Shearwater Teric

Notas de liberação do firmware

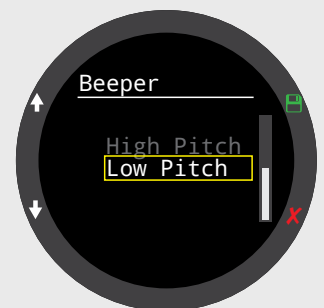
Versões traduzidas. Atualmente estão disponíveis para:

- 繁體中文 (Chinês tradicional)
- 简体中文 (Chinês simplificado)
- 日本語 (Japonês)
- Español (Espanhol)
- Outros idiomas serão adicionados quando estiverem prontos

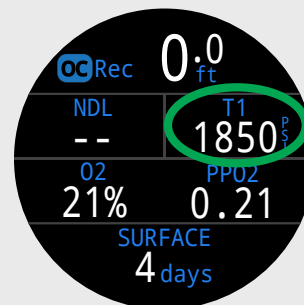
No layout CA Rec Padrão, o local do TTS (área superior direita) pode ser substituído por informações alternativas.
